Betreft: bluswatervoorziening zonneweide

Bijgaand de situering voor de zonneweide: er wordt op jaarbasis rond de 1,95 mWh opgewekt waarbij rond de 5.500 panelen worden geplaatst: het betreft het kadastrale perceel Garderen, sectie I, nummer 1947 (totaal 18.427 m2)

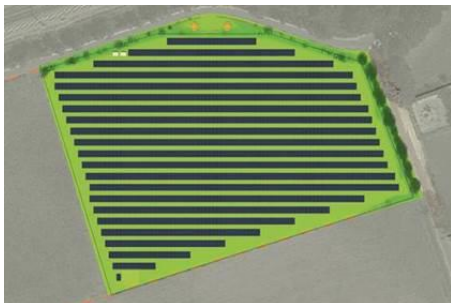
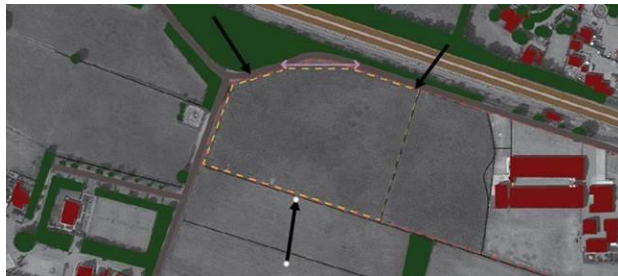
Is de aanwezige bluswatervoorziening op 200 meter met een capaciteit van minimaal 90 m3/uur voldoende?

U geeft aan dat een capaciteit van 90m³/uur beschikbaar is. Ik neem aan dat dit een "geboorde put" betreft omdat in de nabijheid geen transportleiding ligt die een dergelijke capaciteit heeft.

De afstand van 200 meter tot de zonneweide geeft geen problemen. De brandweer kan voor voldoende middelen beschikken om de afstand te overbruggen.

Een geboorde put moet wel aan een aantal richtlijnen voldoen zoals:

- Goede bereikbaarheid en opstelplaats voor de brandweer.
- Duidelijk herkenbaar middels pictogram en beschermd tegen verkeer (indien van toepassing).
- Aansluitingsmogelijkheid voor de brandweer.
- Geboorde put moet jaarlijks voorzien zijn van debietmeting.

- Let op begroeiing onder de zonnepanelen bij droogte.
